Info prodotto 2004

17.01.2020

TAPPI GUIDA ANTA PANORAMICO

MONTAGGIO TAPPI ANTA

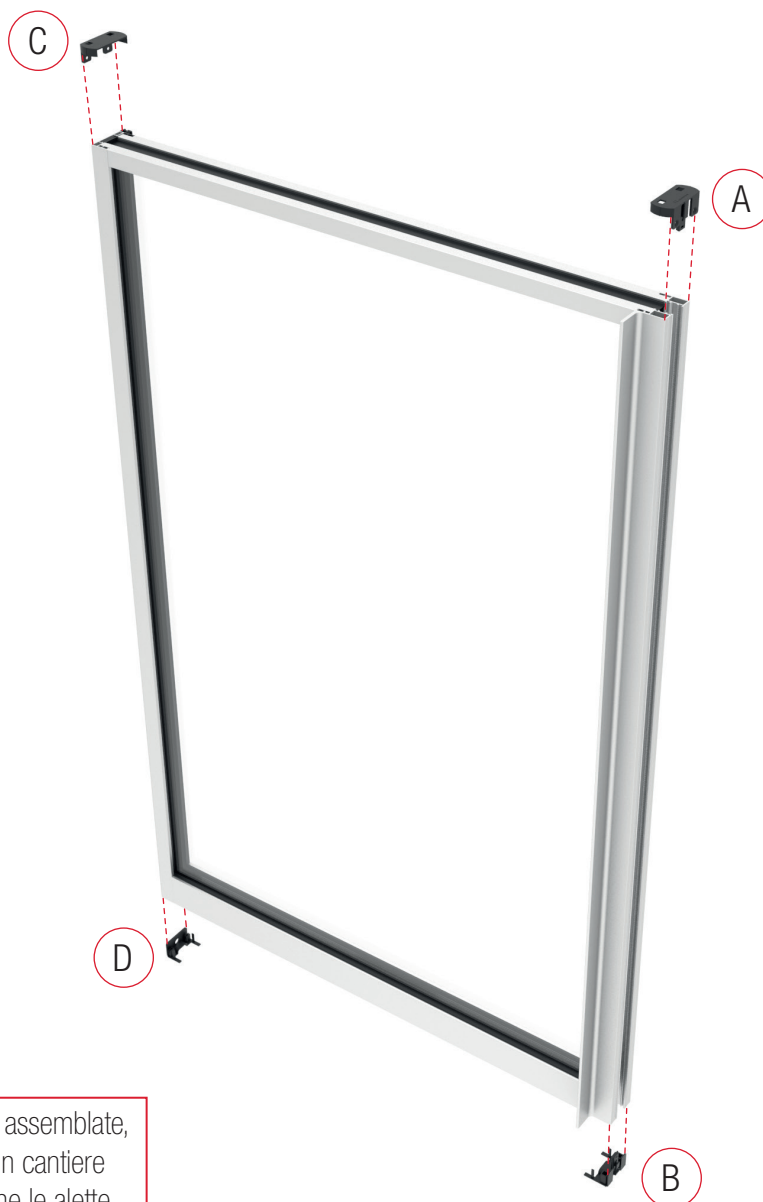
Per il miglioramento della serie Panoramico, sono stati studiati dei **nuovi tappi guida anta** per dare maggior stabilità all'anta in fase di scorrimento apertura/chiusura.

Questo nuovo componente, presente nel kit ACP 4133M, andrà a sostituire i vecchi tappi chiudi-anta; pertanto il nuovo ACP 4133M sarà composto come segue:

Applicare i tappi inferiori B e D in officina ad ante già assemblate, nel profilo montante. I tappi A e C andranno montati in cantiere ad ante già posate. Sigillare i tappi per far aderire bene le alette al profilo prima di posizionarli nella sede appropriata.

MONTAGGIO TAPPI ANTA AC 219.2

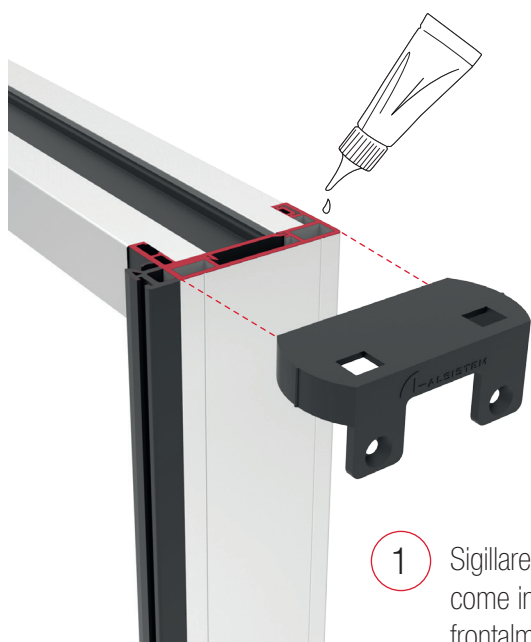
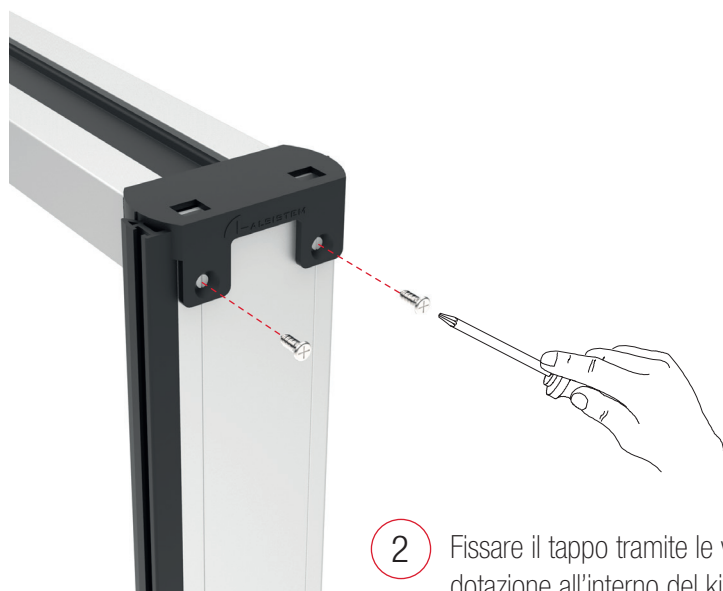
Montare in cantiere ad ante posate.

- 1 Sigillare il profilo in tutta la zona rossa come indicato in figura e inserire frontalmente il tappo nell'apposita sede.

- 2 Fissare il tappo tramite le viti in dotazione all'interno del kit.

MONTAGGIO TAPPI ANTA AC 166

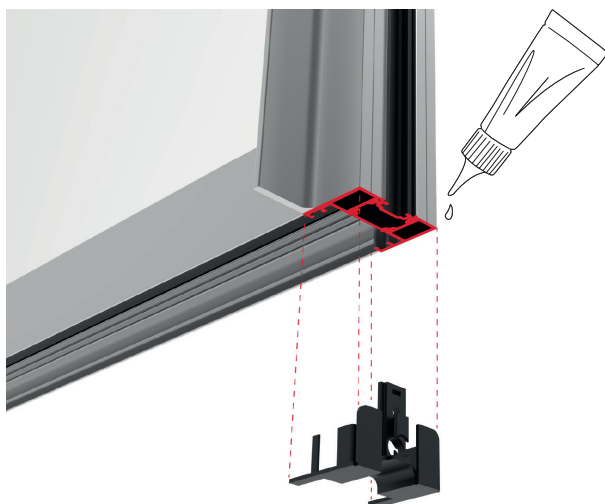
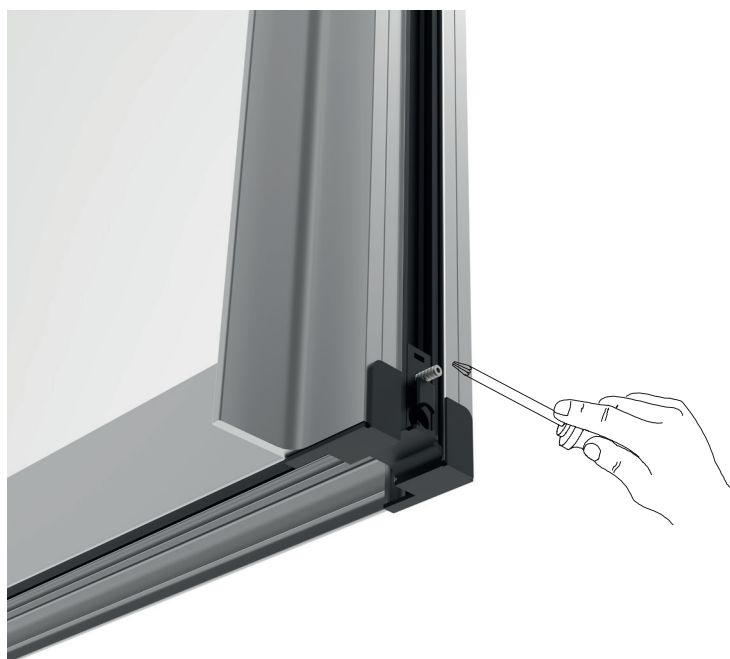
Il tappo AC 166 deve essere a filo del traverso inferiore.

- 1 Sigillare il profilo in tutta la zona rossa come indicato in figura e inserire il tappo nell'apposita sede.

- 2 Fissare il tappo avvitando il grano con una brugola fino a filo plastica.

- 3 Inserire il tappo ammortizzatore AC 170 ad infilare (incluso nel kit ACP 4133M).

MONTAGGIO TAPPI ANTA AC 168

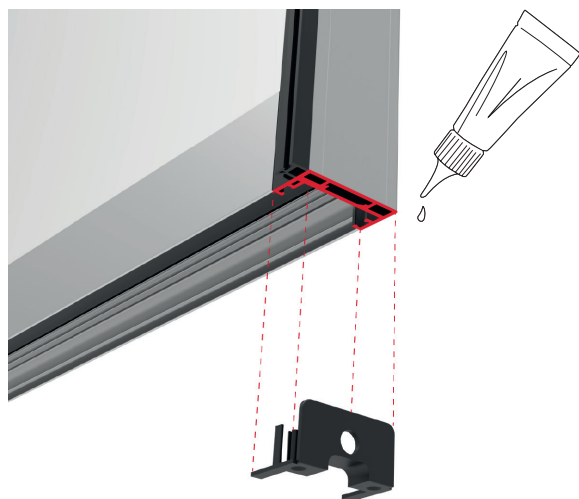
Il tappo AC 168 deve essere a filo del traverso inferiore.

- 1 Sigillare il profilo in tutta la zona rossa come indicato in figura e inserire il tappo nell'apposita sede.

- 3 Inserire il tappo chiudi foro in dotazione.

- 2 Fissare il tappo utilizzando le viti in dotazione all'interno del kit.

Al fine di rendere più flessibile il sistema, si consiglia di tagliare i traversi delle ante di 1,5mm più corti rispetto alle quote teoriche riportate nelle distinte di taglio.

Questo serve per ovviare ad eventuali difetti posa in opera del manufatto, piuttosto che per le registrazioni delle chiusure.
